**Frühzeitige Beteiligung der  
Öffentlichkeit gemäß  
§ 3 Abs. 1 BauGB**

## 17. Änderung des Flächennutzungsplanes

Bebauungsplan 112 „Wissenschafts- und Gründerpark“

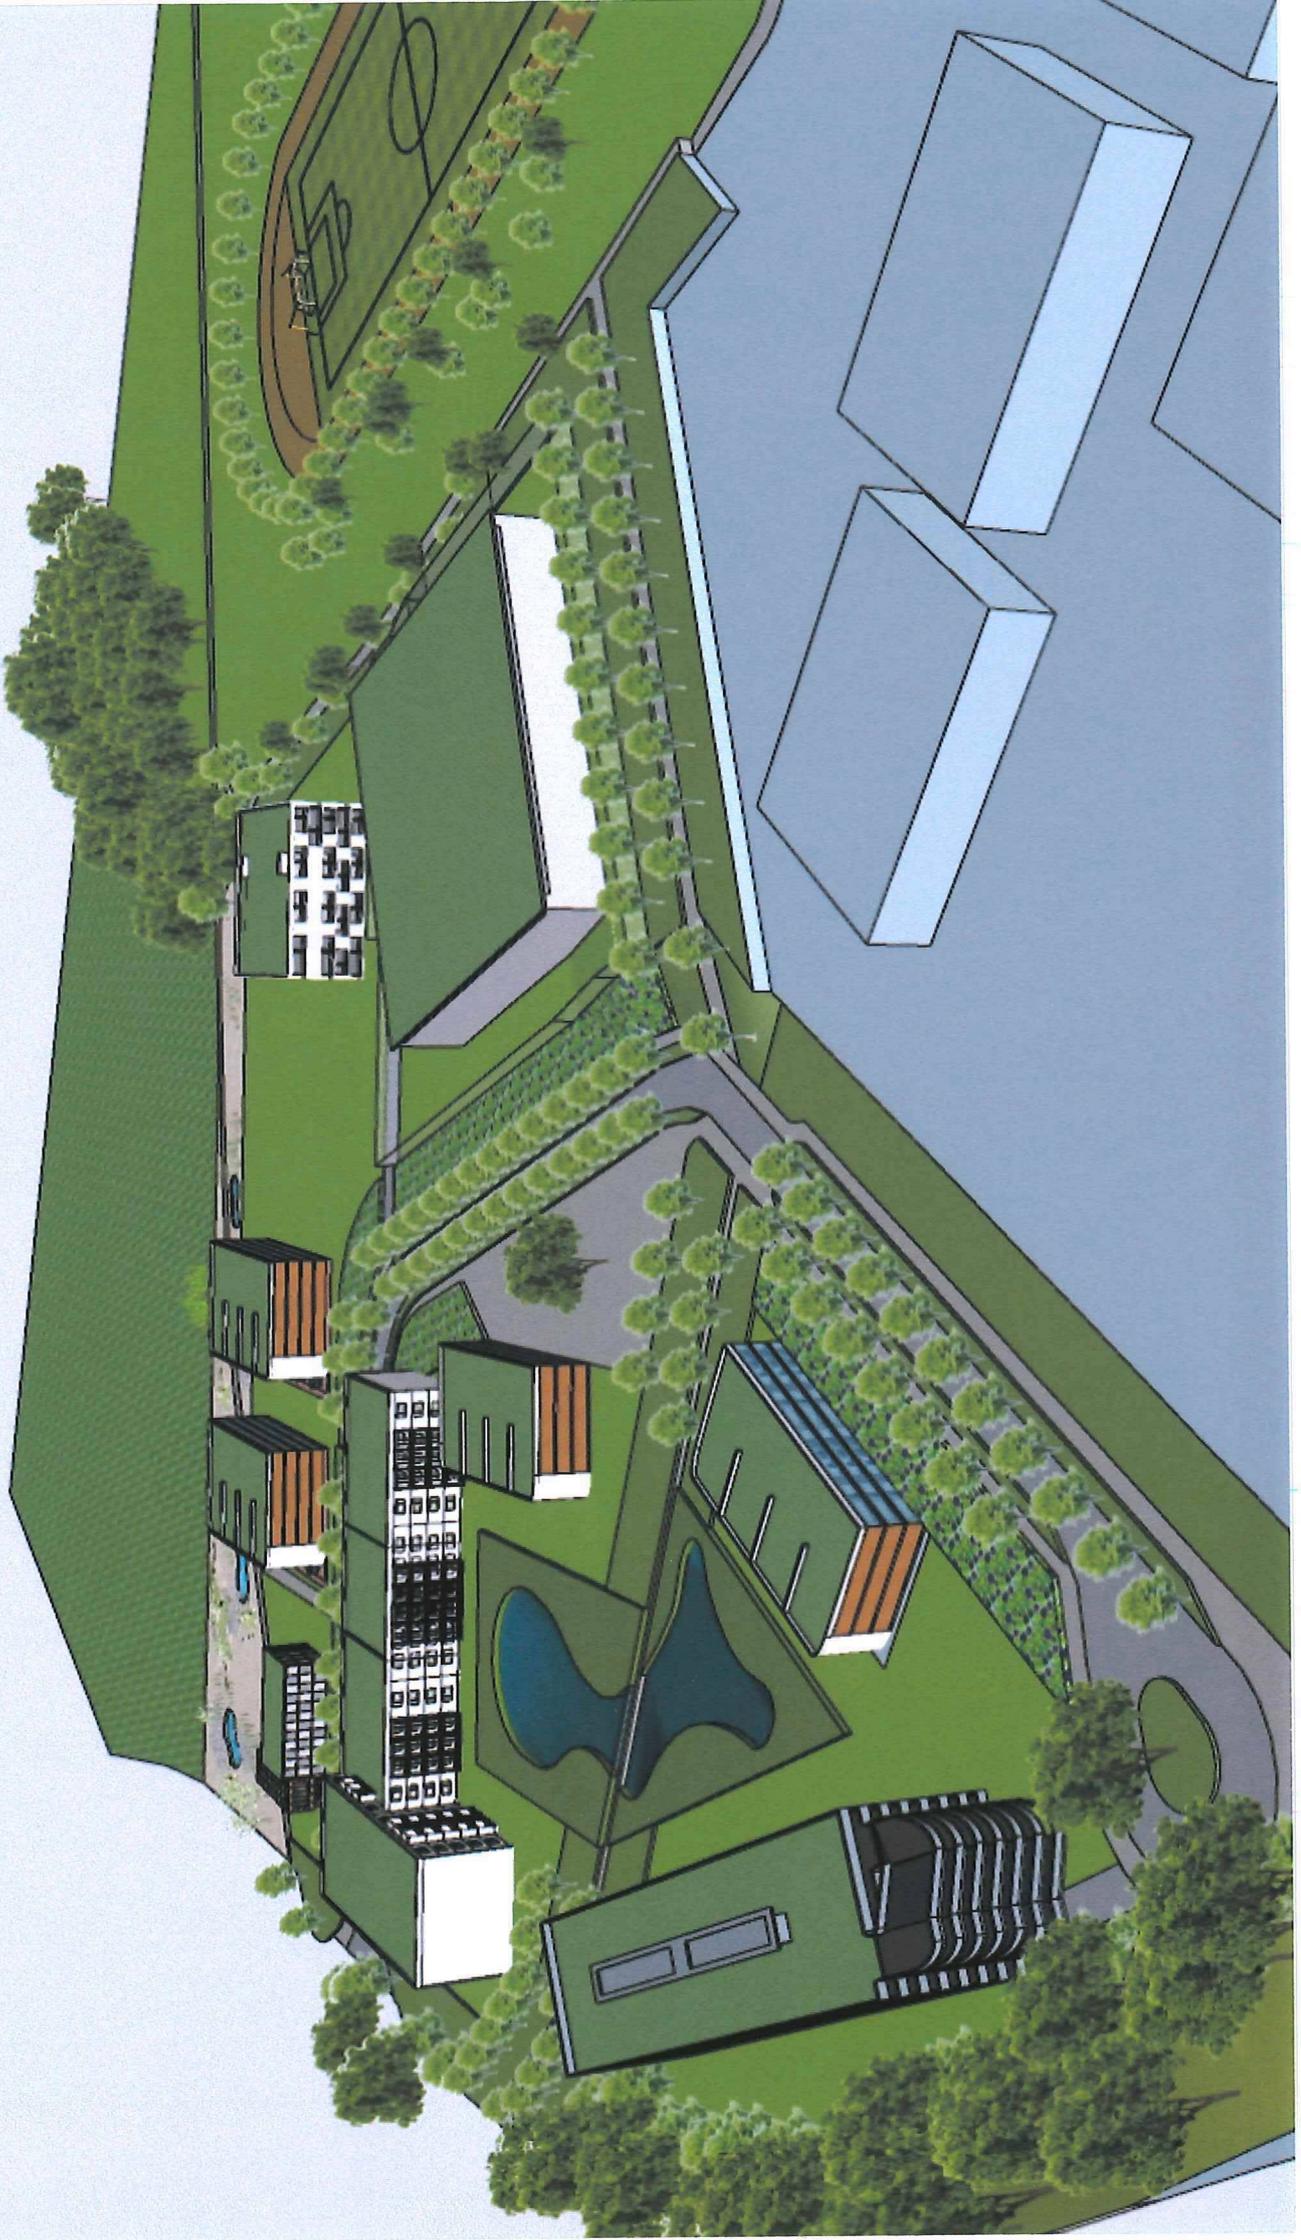
Am Butterberg wo die Zielsetzung des Landschaftsplanes im nördlichen Bereich **die gleiche ist**, darf sich die Verwaltung darüber hinwegsetzen? Diese Vorgehensweise ist im Verfahren zu prüfen, da die Flächen wie auch in meinem alternativen Bebauungsplan dargestellt, nicht benötigt werden und somit der Natur erhalten bleiben. (s. hierzu die Eingabe zum Natur- und Landschaftsschutz).

Weiterhin zeigen die von der Verwaltung eingebrachten Pläne im Einfahrtsbereich als auch entlang des in der städtischen Planung geplanten Grünen C Weges volumenstarke teilweise fünf geschossige Baukörper, die in der Variante 2 sogar mit dem 60 x 60 m großen und 12 m hohen Versuchsgebäude enden. Der Übergang zur freien Landschaft wird damit im wahrsten Sinne des Wortes, sogar mit einem eigenen Eingangstor ! „abgemauert“.

Da die Strecke vom Schwimmbad herunter Richtung Fachhochschule für die Mitte Sankt Augustins, die Fachhochschule selbst sowie den Sportplatz eine wichtige Frischluftschneise darstellt, ist bei der Durchführung der gerade dargestellten städtischen Planung mit einem Abriss des kühlen Luftstromes aus dem Westen vom Freibad herunter zu rechnen. Dies kann mitunter zu einem Temperaturanstieg im Hinterland ja sogar im Stadtzentrum führen.

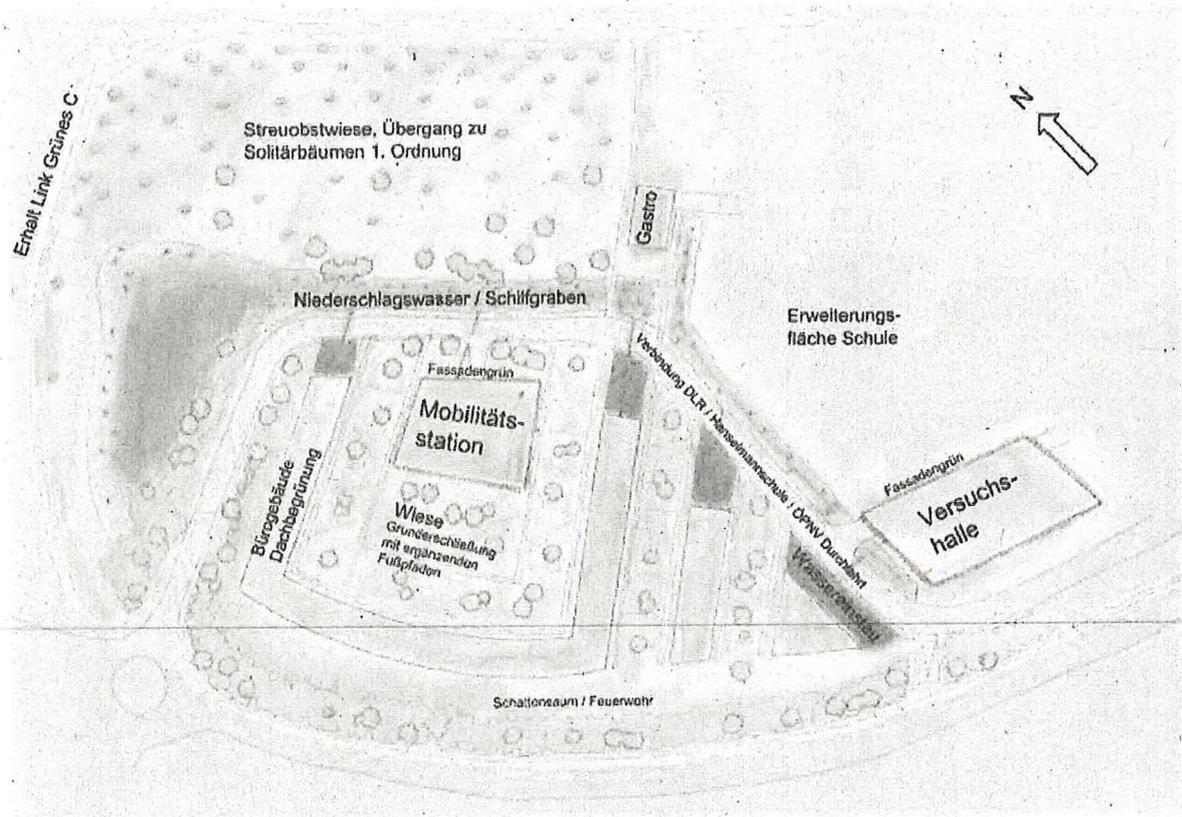
Die Anbindung des **Links des Grünen C** (nordwestliche Plangebietsgrenze) an die Siegstraße kann u.E. erhalten werden. Wenn aber schon eine Verlagerung erwogen wird, sind dort die fahrdynamischen Aspekte des Radverkehrs mit zu beachten und entsprechende Radien zu berücksichtigen. Ggf. macht es aber dann auch Sinn, diesen Weg z.B. in die Hauptachse der Planstraße (= Gasleitung) mit hinein zu führen und sie durch das Baugebiet mit auf den Kreisel zu führen und den nördlichen Siedlungsrand dann ungestört von einer Wegenutzung insgesamt für die Versickerung oder Artenschutzaspekte auszugestalten. Die aktuelle grünplanerische „Gestaltung“ des nördlichen Siedlungsrandes (westlich wie östlich zum Sportplatz hin) ist jedenfalls qualitativ noch sehr unbefriedigend. Die Flächen des Grünen C westlich des Sportplatzes stehen als Planungsraum nicht zur Verfügung und können auch erhalten werden, wenn das Konzept angepasst wird. Die Grünachse des Grünen C zwischen Sportplatz und Plangebiet ins Zentrum hinein ist erforderlich, um das Gesamtkonglomerat an Solitärbauten sinnvoll fußläufig und für Radfahrer\*innen zu erschließen. Wie im Biotopverbund sind zu lange und zu schmale Grünachsen auch für Menschen wenig attraktiv.

Planerische Gestaltungsräume können gewonnen werden, wenn - neben der kritischen Auswahl der wirklich zu erfüllenden Nutzungen - die **Anzahl der Geschosse** in der Gesamtplanung noch einmal überprüft wird. Durch die variablen Angaben im Entwurf (4-5 bzw. 3 bis 5 Stockwerke) erscheint ein hinreichender Spielraum zu bestehen, evtl. Mindestflächenansprüche an Innenraum bzw. Bauvolumina auch über die Geschossanzahl auszugleichen. Es ist nicht erforderlich, die Anzahl der Geschosse zum Schulgelände hin auf drei Geschosse herabzusetzen, wenn dadurch erhebliche planerische Gewinne und der Freiraumschutz erzielt werden können.

Hinsichtlich der **Artenschutzprüfung** sind insbesondere der Kiebitz, das Rebhuhn, die Zauneidechse und die Kreuzkröte ggf. planungsrelevant.

Dem Investor bzw. den Investoren muss klar sein, dass eine **Erweiterungsoption** nach Norden an diesem Standort nicht besteht. Sie ist dann nur zu Lasten der Schul- oder der Sportflächen selbst möglich. **Das Grüne C** als Freiraumkulisse kann nur funktionieren, wenn es als abschließende Grenze für die Siedlungsentwicklung anerkannt wird.
